和泉公告

公告号: A24-041

YW 系列控制元器件之规格变更

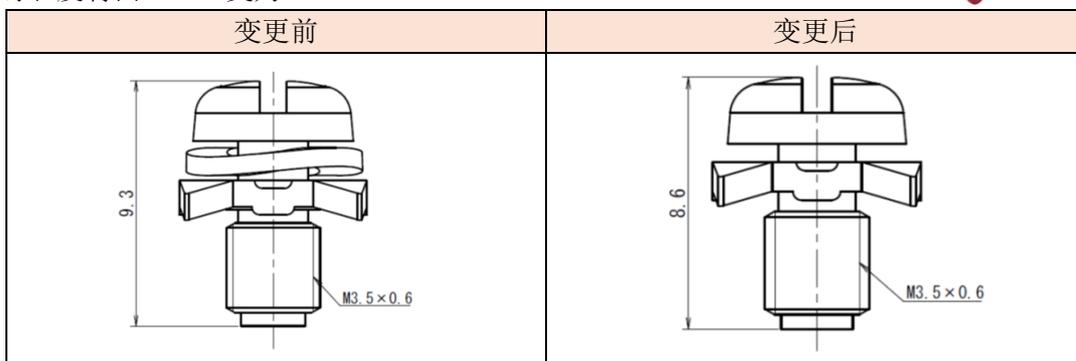
YW 系列螺钉的弹簧垫圈将取消。

螺钉长度将由 9.3mm 变为 8.6mm。

注: 没有其他规格变化 (包括建议的拧紧力矩)
